改善箇所説明図

改善措置の内容

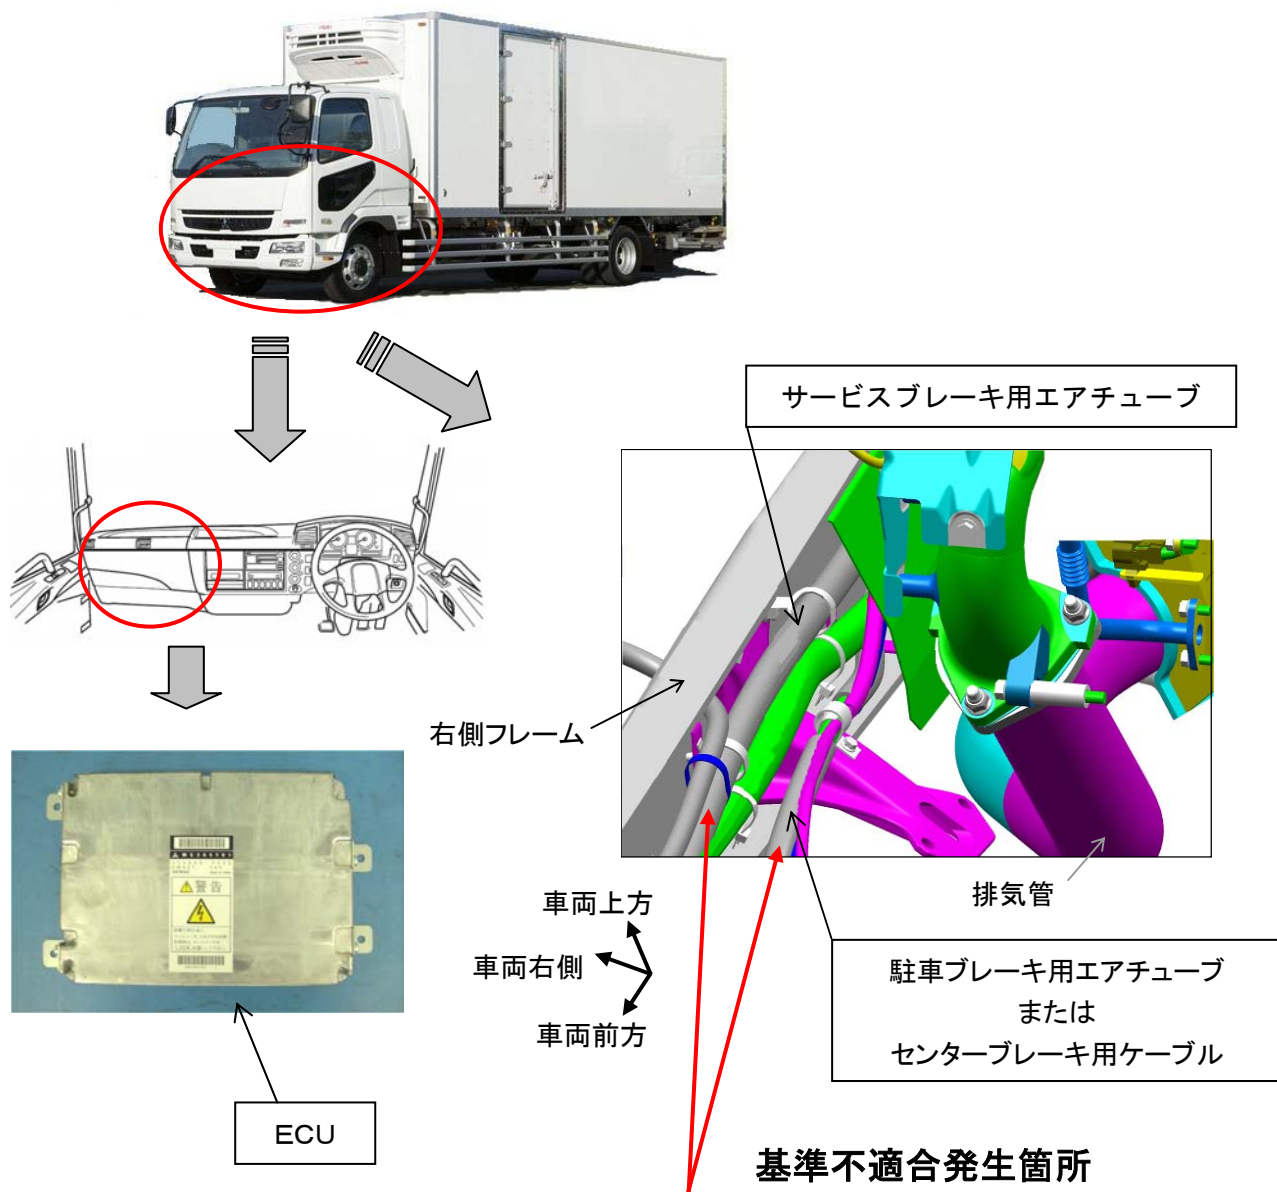
冷凍・冷蔵用等に使用するコンプレッサを搭載した車両において、再生制御式DPFの再生制御プログラムが不適切なため、停車中に排気管付近に配索されたサービスブレーキ用エアチューブ及び駐車ブレーキ用エアチューブ又はセンターブレーキ用ケーブルが高温になる場合がある。そのため、そのままの状態で使用を続けると、エアチューブやケーブルが溶損し、制動力の低下及び駐車ブレーキの作動不良となるおそれがある。

全車両、再生制御式DPFの再生制御プログラムを変更した対策ECUに交換するとともに、

- ① 3コンプレッサ搭載車両及び2コンプレッサ搭載のベッドレス車両は、エアチューブを新品と交換する。
- ② センターブレーキ付車両は、駐車ブレーキレバーの作動確認と駐車ブレーキの制動力を測定し、不具合がある場合はセンターブレーキ用ケーブルを新品と交換する。

注：□は、交換部品を示す。
